ACLARACIÓN No. 2

Proceso LPN-SIT-019-2022

Proyecto: “Construcción y Pavimentación del Tramo Carretero: La Ena - San José de Río Tinto – Dulce Nombre de Culmí, Sub Tramo: "Puente Río El Pataste – Dulce Nombre de Culmí”, Ruta N-83 (15.33 Km), Ubicado en el Departamento de Olancho, Honduras C. A.”

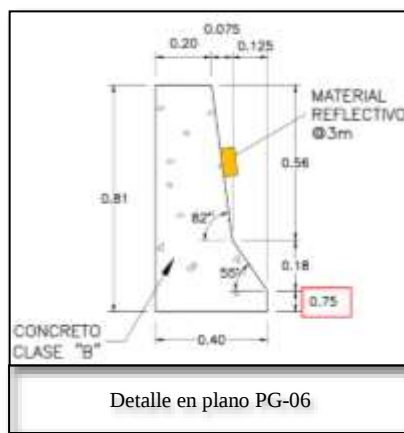
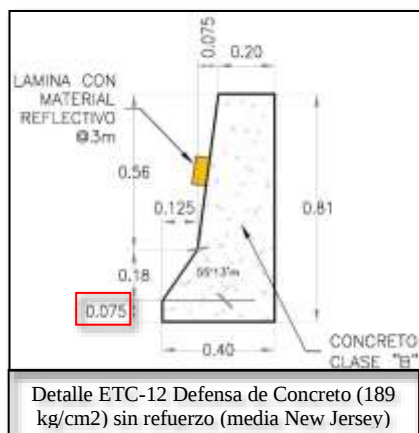
59. En el detalle constructivo plasmado en el Plano PG-4 Secciones Típicas, Losas y Juntas (ver imagen). Favor revisar los siguientes puntos:
- Confirmar el espesor del corte inicial en la Junta Transversal, ya que en el detalle indica que el corte inicial debe ser **3.5 cm** y consideramos que este debe ser **3.5 mm** ya que el ancho final de corte es 1/4" (6mm).
 - Confirmar el grosor del Cordón de Polietileno Reticulado, ya que el mostrado en el detalle indica que es de 5/8", mientras que el corte es apenas de 1/4", por lo que se puede visualizar que el cordón propuesto no entraría en ese corte.

Es un detalle y procedimiento constructivo que puede ser discutido y consensuado durante la construcción de la obra y describirlo en su propuesta técnica su procedimiento como oferente.
